廃炉発官 R 6 第 8 8 号
令和 6 年 7 月 8 日

福島第一原子力発電所 特定原子力施設に係る実施計画 変更認可申請書の
一部補正について

大型廃棄物保管庫について耐震Cクラス（Ss900波及的影響防止，間接支持）に対応した建屋耐震補強に関して，審査の進捗を踏まえ，下記の通り補正を行う。

また，2号機使用済燃料プールからの燃料取り出しを目的とした使用済燃料プールからの燃料取り出し設備の内，2号機原子炉建屋オペレーティングフロア及び燃料取り出し用構台換気設備系統図について，記載の適正化を行う。

図 4-4 原子炉建屋オペレーティングフロア及び燃料取り出し用構台換気設備系統図

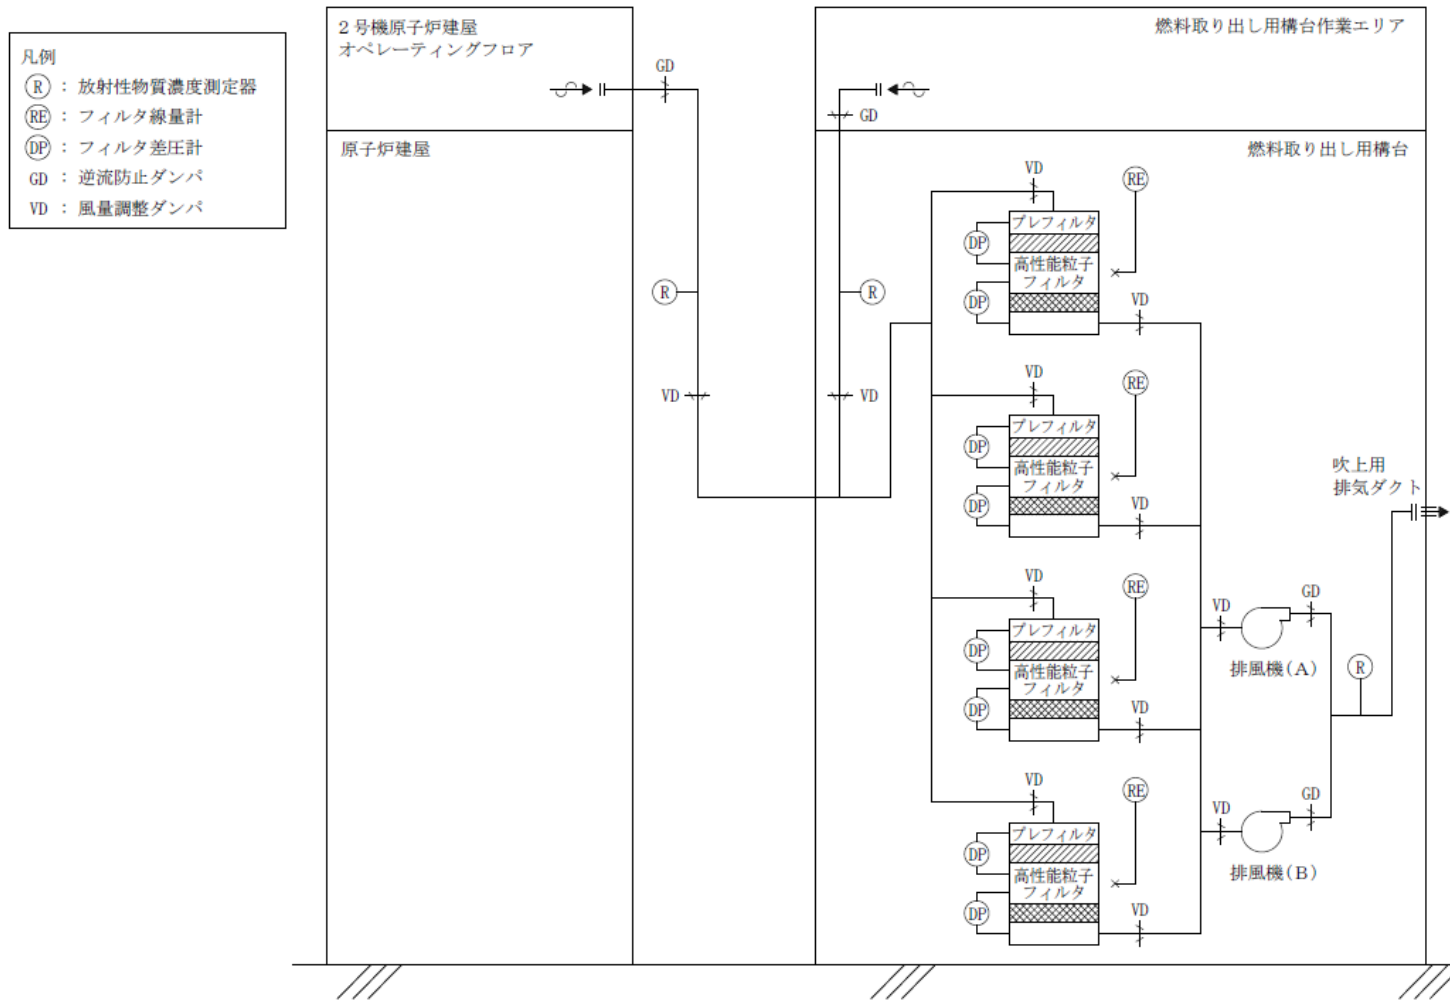
申請件名	2号機原子炉建屋オペレーティングフロア及び燃料取り出し用構台換気設備の系統図変更について
申請概要	「実施計画Ⅱ.2.11 使用済燃料プールからの燃料取り出し設備」の内、「原子炉建屋オペレーティングフロア及び燃料取り出し用構台換気設備系統図」および「原子炉建屋オペレーティングフロア及び燃料取り出し用構台換気設備系統図（添付3-1図4-4再掲）」の誤記変更に伴い、「福島第一原子力発電所 特定原子力施設に係る実施計画」の変更認可申請を行う。

図-3-1 東側立面図 (単位: mm)

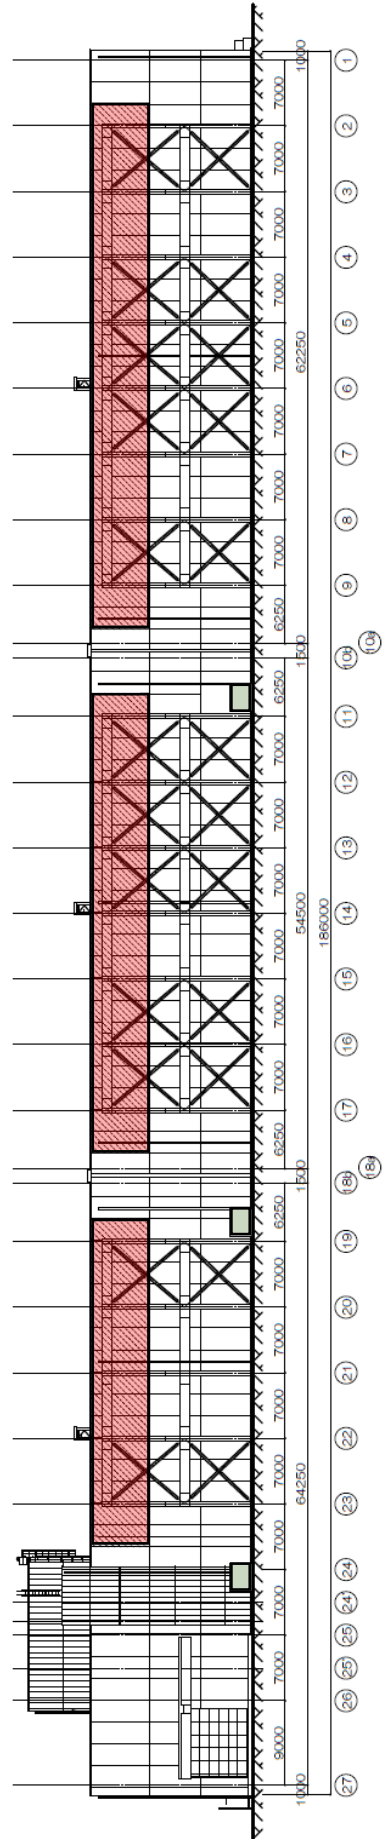
※建屋の耐震補強工事に伴う遮へい機能の再検査箇所は図-3に示す。

改修する遮へい壁
 改修する外壁
